CORNARE	Número de Expediente: 053760409992	
NÚMERO RADICADO:	<b>131-1336-2019</b>	
Sede o Regional:	Regional Valles de San Nicolás	
Tipo de documento:	ACTOS ADMINISTRATIVOS-RESOLUCIONES AMBI	
Fecha: 25/11/2019	Hora: 16:36:56.5...	Folios: 13

**POR MEDIO DE LA CUAL SE OTORGA UN PERMISO DE VERTIMIENTOS Y SE ADOPTAN OTRAS DETERMINACIONES.**

6. Que funcionarios de Cornare procedieron a evaluar la información presentada mediante radicado 131-6847 del 06 de agosto de 2019, generándose el **Informe Técnico N° 131-2118 del 15 de noviembre de 2019**, en el cual se formularon las siguientes observaciones y conclusiones:

**Figura Número 2:** Sistema de tratamiento de aguas residuales sector la Manila

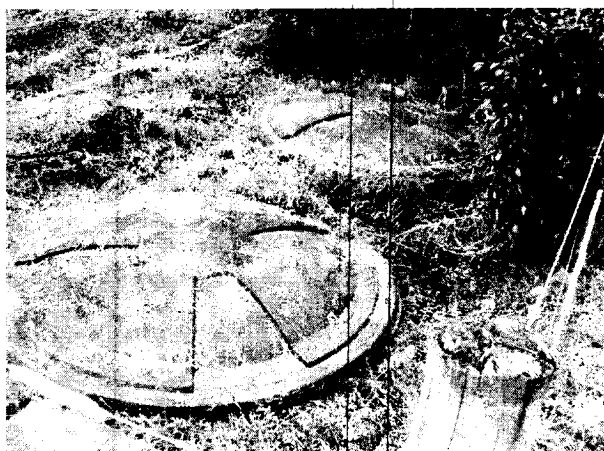
- Para el sistema de aguas residuales domésticas 2 Manila, está conformado por un tanque séptico de 2000 litros prefabricado con filtro FAFA con disposición final al suelo mediante campo de infiltración. Se propone mejorar el sistema mediante un segundo FAFA y filtro de carbón activado.

**4.3** El sistema de aguas residuales domésticas de la zona de producción cuenta con un tanque séptico prefabricado y FAFA, se propone la instalación de un filtro de carbón activado como tratamiento terciario y disposición final al suelo mediante campo de infiltración con 56.25 metros cuadrados. Los sistemas domésticos cumplen con los criterios de diseños establecidos en el RAS, y cuentan con la capacidad de tratar las aguas residuales domésticas generadas por el personal del cultivo.

El sistema terciario conformado por el filtro de carbón activado no se encuentra construido, por lo que se acoge la propuesta de anexas dicha unidad y la ampliar el campo de infiltración a un área de 56, 25 metros cuadrados.

**Figura numero 3:** Sistema de tratamiento de zonas de Pinturas y lechos de secado.

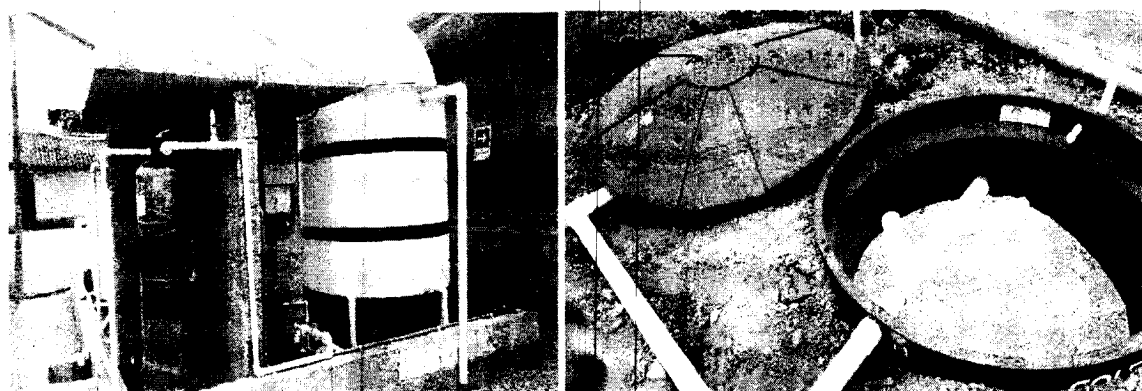
- Se evidenció que el sistema de tratamiento de aguas residuales no domésticas de la zona de tinturado está siendo modificado para un sistema de oxidación avanzada, con unidades de microfiltración, la cual aún no está en arranque, además se observó que no se está realizando vertimiento a la fuente sin nombre, el agua residual está siendo almacenada para ser entregada a un gestor externo para su tratamiento y disposición final. Se está construyendo además lechos de secados.

- Se observó que el humedal artificial con la que se contaba como unidad del sistema anterior, se encuentra colmatado de pinturas, por lo que se debe realizar extracción de lodos y material vegetal contaminado, y entregarlo a un gestor de residuos peligrosos para su tratamiento y disposición final. Además de hacer actividades de restauración de dicho humedal.
